ПАСПОРТ ДОСТУПНОСТИ

**Муниципальное бюджетное дошкольное образовательное
учреждение муниципального образования «Город Архангельск»
«Детский сад комбинированного вида № 167 «Улыбка»
(МБДОУ Детский сад № 167)**

(163020, г. Архангельск, ул. Таймырская, д. 4)

АКТ ОБСЛЕДОВАНИЯ К ПАСПОРТУ ДОСТУПНОСТИ объекта социальной инфраструктуры (ОСИ)

1.1. Путь следования к объекту

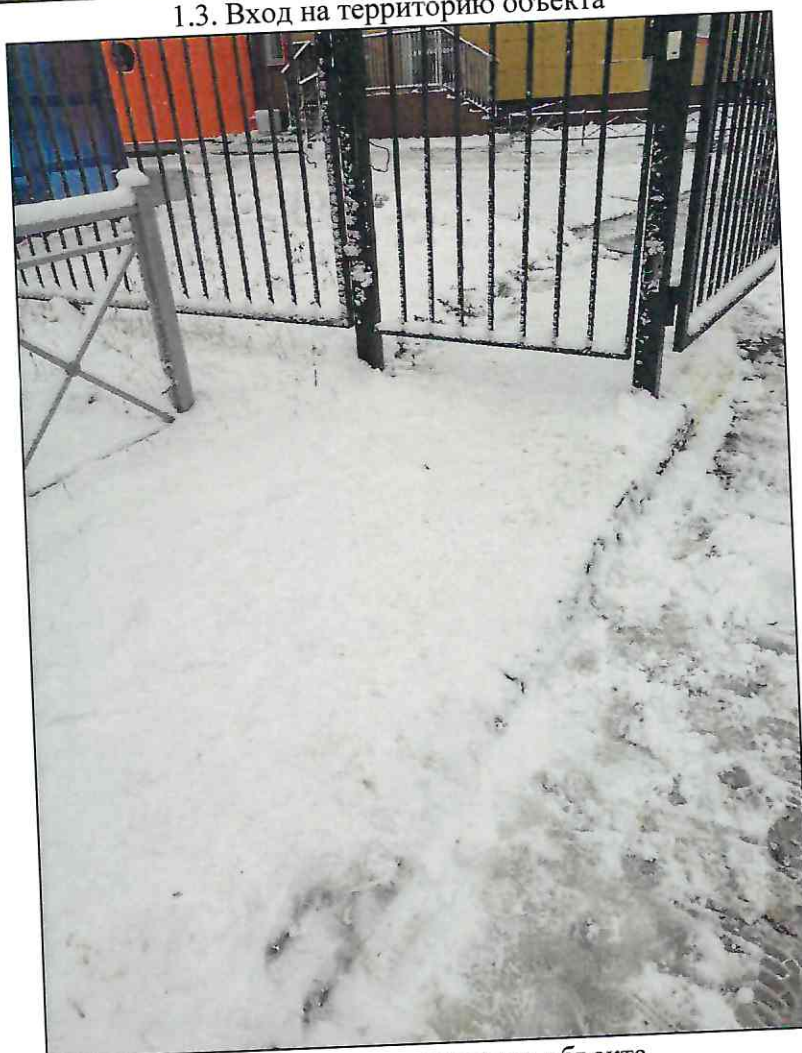
1.1.	Вход (входы) на территорию	есть	-	1.1.-1.4	1.На входе металлическая калитка шириной 1,20 м. Электронный ключ на высоте 1,30 м, высота звонка 1,50 м. Перед калиткой съезд с тротуара на проезжую часть дороги. 2.Отсутствуют указатели направления движения к доступному входу на территорию.	все категории	1.Установить указатели направления движения. Привести в соответствие с п. 5.1.11. СП 59.13330.2016.	Работы в рамках текущего ремонта, оборудование, адаптация. Индивидуальное решение с ТСР.

1.2	Путь (пути) движения к зданию и по территории	есть	-	1.5-1.8	1.После калитки и по территории размещены съезды с тротуаров на проезжую часть дороги. 2.Бордюры выделены контрастной маркировкой. 3.Отсутствуют указатели направления движения. 4.Не оборудованы места отдыха.	все категории	1.Установить указатели направления движения. Привести в соответствие с п.5.1.11. СП 59.13330.2016. 2.Оборудовать систему средств информационной поддержки. Привести в соответствие с п. 5.1.3 СП 59.13330.2016. 3.Оборудовать места отдыха на территории. п. 5.3.1. СП 59.13330.2016	Работы в порядке текущего ремонта, оборудование, адаптация. Индивидуальное решение с ТСР.

2.1. Вход для МГН

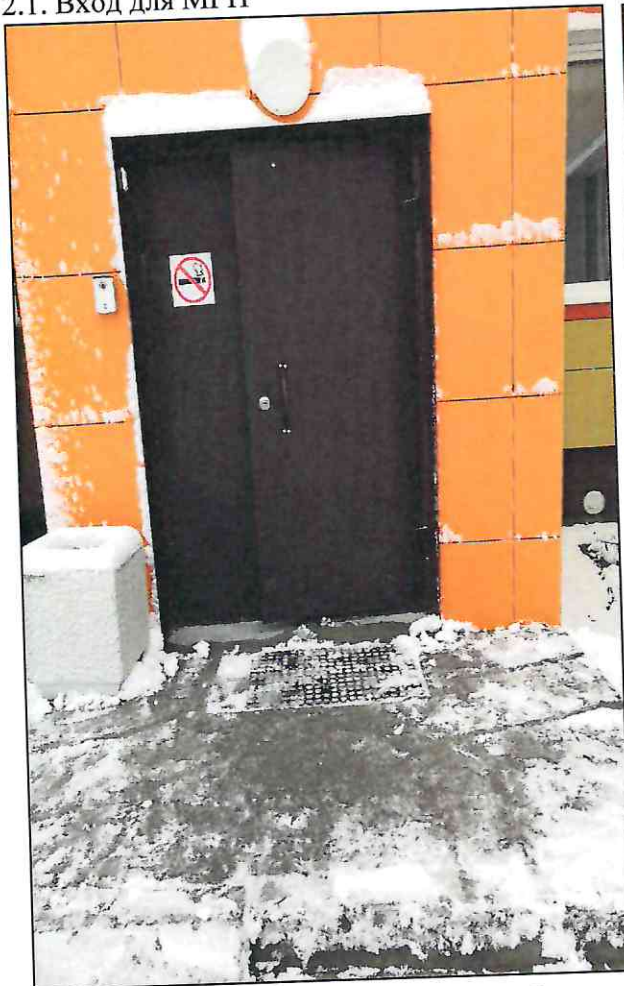
2.1	Крыльцо входа, адаптированного для МГН	есть	-	2.1.	1.Одна ступень высотой 0,14 м на входную площадку. 2.Поручни отсутствуют, перед входом установлен ненормативный пандус. 3.Отсутствует контрастная маркировка ступени. 4.Отсутствуют тактильно-контрастные указатели перед ступенью.	К, О, С	1.Установить нормативные поручни для входа на площадку в соответствии с ГОСТ Р 51261-2017, пп. 6.2.11-6.2.12 СП 59.13330.2016 2.Выделить ступень на площадку контрастной маркировкой. Привести в соответствие с п. 5.1.12 СП 59.13330.2016 3.Оборудовать тактильные указатели за 0,3 м от ступени в соответствии с п. 5.1.12 СП 59.13330.2016.	Работы в порядке текущего ремонта, дооборудование, адаптация

2.2	Пандус наружный	есть	-	2.2.	1.Пандус не соответствует требованиям, превышен уклон (при исходной высоте площадки норма 5%=2,9°=2,8 м, фактически 12,25%=7,11°=1,13 м.) 2. У пандуса отсутствуют поручни и колесоотбойники.	К, О	1.Дооборудовать пандус двухсторонними поручнями и колесоотбойниками. 2.Понизить угол наклона пандуса, увеличить длину пролета пандуса в соответствии с пп 5.1.14, 5.1.15, 5.1.16, 6.1.2 СП 59.13330.2016, ГОСТ Р 56421-2015, ГОСТ Р 51261-2017.	Работы в порядке текущего ремонта, дооборудование, адаптация.

2.3	Входная площадка входа, адаптированного для МГН	есть	-	2.3.	1.Размеры площадки нормативные. 2.Отсутствует навес над площадкой. 3.Противоскользящее покрытие утоплено в поверхности входной площадки, не закреплено.	К, О, С	1.Оборудовать входную площадку навесом с водотводом. п. 6.1.4 СП 59.13330.2016. 2.Закрепить противоскользящее покрытие к поверхности площадки. п. 6.1.4, 6.2.7 СП 59.13330.2016	Работы в порядке текущего ремонта, дооборудование, адаптация

2.4	Входная дверь входа, адаптированного для МГН	есть	-	2.3-2.4	1.Входная дверь двухстворчатая 0,46+0,87 м, высота порога 0,06 м. 2.Ручка двери нефункциональная. 3.Нет кнопки вызова персонала. Звонок на высоте 1,50 м. 4.Доводчик на закрытие нормативный, дверь тя-	К, О, С	1.Привести высоту порога в соответствие (не более 0,014 м), либо применять ассистивные средства. п. 6.1.5 СП 59.13330.2016. 2.Обозначить дверное полотно и ручку контрастной маркировкой, установить знаки доступного входа в соответствии с п.	Работы в порядке текущего ремонта дооборудование, адаптация

5.1. Дверь в туалет детской группы

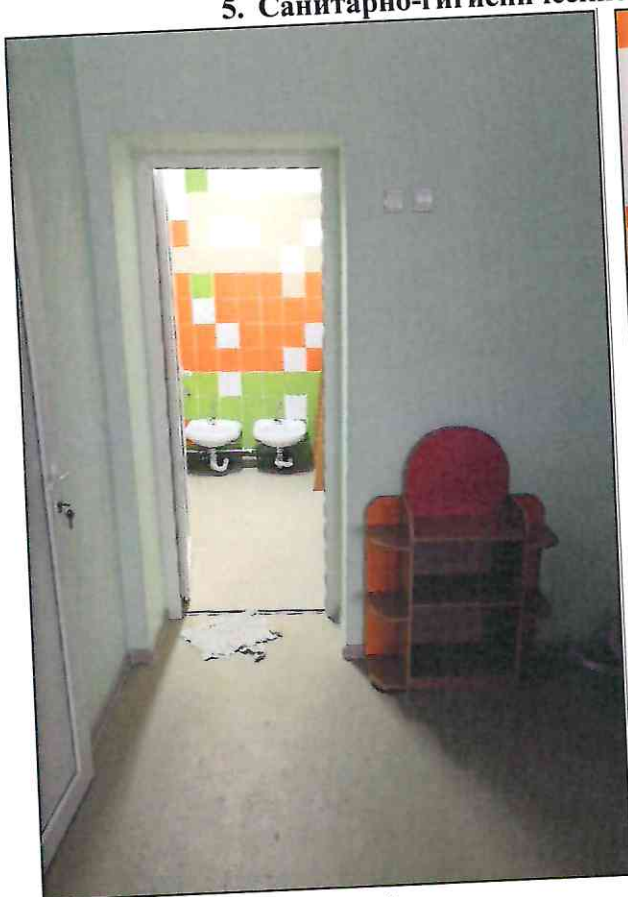
5.1	Туалетная кабина в детской группе «Совушка»	есть	-	5.1-5.5. 5.6	Туалетная кабина для МГН отсутствует. 1.Санузел адаптируемой детской группы: ширина двери в санузел 0,74 м. Высота умывальников 0,35 м, краны вентильные. Крючки для полотенец 0,40 м и 0,90 м. Ванна высотой 0,56 м, дверь в кабинку шириной 0,58 м. 2.Туалет бассейна: ширина двери 0,54 м.	все	1.В туалетной комнате, выделить и оборудовать туалетную кабину для МГН в соответствии с п. 6.3.1-6.3.3, 6.3.6, 6.3.9, 6.4.1, 6.4.2 СП 59.13330.2016. 2.Установить поручни у унитаза и раковины, опору для спины, крючки для костылей и одежды, нормативную ручку, держатель для бумаги. 3.Краны вентильные заменить на рычажные. п. 6.3.9 СП 59.13330.2016. 4.Оборудовать специальные знаки (в том числе рельефные) на высоте 1,2-1,6 м. п. 6.5.9 СП 59.13330.2016. 5.Оборудовать систему тревожной сигнализации. п. 6.5.8. СП 59.13330.2016.	Работы в порядке текущего ремонта, индивидуальное решение с ТСП, оказание ситуационной помощи

7.1. Дверь в музыкальный зал

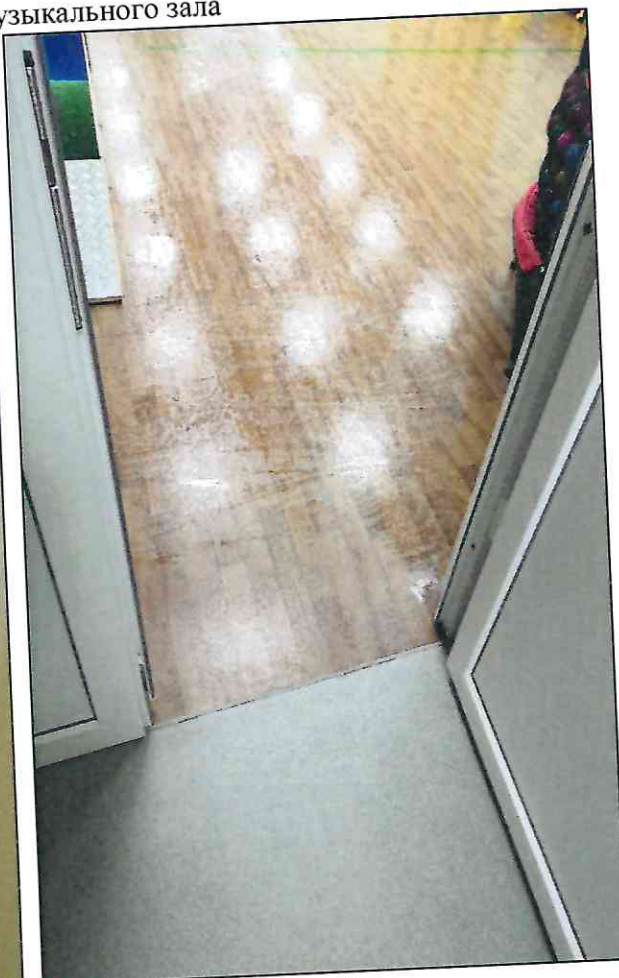
4.3.	Зальная форма обслуживания (музыкальный зал, спортивный зал)	есть	-	7.1-7.3, 7.4-7.6	2 этаж 1.Двери в залы двухстворчатые, ширина нормативная, ручки функциональные, порогов нет. 2.Отсутствуют места для сидения с подлокотниками.	К, О, С	1.Установить сиденья со спинками и подлокотниками (не менее одного) в соответствии с п. 5.3.1, 8.1.9. СП 59. 13330.2016.	Дооборудование, адаптация
ОБЩИЕ требования к зоне		СП 59.13330.2016: 5.3.1. На участках объекта на основных путях движения людей следует предусматривать не менее через 100-150 м места отдыха, доступные для МГН, оборудованные навесами, скамьями с опорой для спины и подлокотниками, указателями. 6.2.5. На каждом этаже, где ожидают посетители, следует предусматривать зоны отдыха на два-три места, в том числе для инвалидов на креслах-колясках. При большой длине этажа зону отдыха следует предусматривать через 25-30 м. 6.1.5 В проемах дверей, доступных для МГН, допускаются пороги высотой не более 0,014 м. 6.2.1 Ширина пути движения (в коридорах, галереях и т.п.) должна быть не менее: - при движении кресла-коляски одним направлением 1,5 м; - при встречном движении 1,8 м. При реконструкции зданий допускается уменьшать ширину коридоров при условии создания разъездов (карманов) для кресел-колясок размером 2 м (длина) и 1,8 м (ширина) в пределах прямой видимости следующего кармана. 6.2.4 Ширина дверных и открытых проемов в стене, а также выходов из помещений и коридоров на лестничную клетку должна быть не менее 0,9 м. При глубине откоса в стене открытого проема более 1,0 м ширину проема следует принимать по ширине коммуникационного прохода, но не менее 1,2м 6.4.1 Следует использовать контрастные сочетания цветов в применяемом оборудовании (дверь - стена, ручка; санитарный прибор - пол, стена; стена - выключатели, средства визуальной информации и т.п.). 6.4.2 Приборы для открывания и закрывания дверей, горизонтальные поручни, а также ручки, рычаги, краны и кнопки различных аппаратов, отверстия торговых, питьевых и билетных автоматов, отверстия для чип-карт и других систем контроля, терминалы и рабочие дисплеи и прочие устройства, которыми могут воспользоваться МГН внутри здания, следует устанавливать на высоте не более 1,1 м и не менее 0,85 м от пола и на расстоянии не менее 0,6 м от боковой стены помещения или другой вертикальной плоскости. 6.4.3 Следует применять дверные ручки, запоры, задвижки и другие приборы открывания и закрывания дверей, которые должны иметь форму, позволяющую инвалиду управлять ими одной рукой и не требующую применения слишком больших усилий или значительных поворотов руки в запястье. Целесообразно ориентироваться на применение легко управляемых приборов и механизмов, а также С- и П-образных ручек. Ручки на полотнах раздвижных дверей следует устанавливать таким образом, чтобы при полностью открытых дверях эти ручки были легкодоступными с обеих сторон двери. Ручки дверей, расположенных в углу коридора или помещения, должны размещаться на расстоянии от боковой стены не менее 0,6 м. 8.2.3 В актовом и зрительных залах неспециализированных образовательных учреждений следует предусматривать места для инвалидов на креслах-колясках из расчета: в зале на 50-150 мест - 3-5 мест; в зале на 151-300 мест - 5-7 мест; в зале на 301-500 мест - 7-10 мест; в зале на 501-800 мест - 10-15 мест. Также должен быть обеспечен доступ для инвалидов на креслах-колясках на эстраду, сцену. 6.5.1 Следующие элементы здания доступные для МГН, должны идентифицироваться с помощью технических средств информирования, ориентирования и сигнализации и, если это предусмотрено заданием на проектирование, обозначаться знаком доступности: входы и вы-

8.3. Информационный стенд

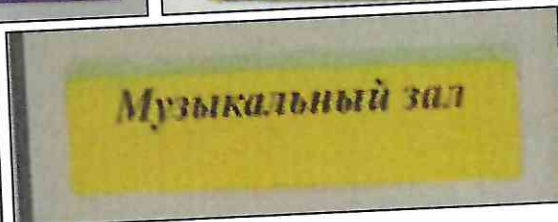
6.1	Визуальные средства	есть	-	8.2-8.4	1.Отсутствует система визуальной информации для слабослышащих и слабовидящих. 2.Не оборудована навигация по территории и зданию. 3.Информационные стенды и таблички разные по дизайну и цвету.	С, Г	1.Оборудовать объект системой информации для слабослышащих и слабовидящих в соответствии с п. 6.5.7 СП 59.13330. 2016 2.Установить указатели направления по территории объекта и в здании в соответствии с пп. 5.1.1, 5.1.3, 6.5.1, 6.5.2 СП 59.13330. 2016. 3.Унифицировать систему визуального информирования на объекте в соответствии с п. 6.5.2 СП 59.13330. 2016.	Работы в рамках текущего ремонта, оборудование, адаптация. Индивидуальное решение с ТСР
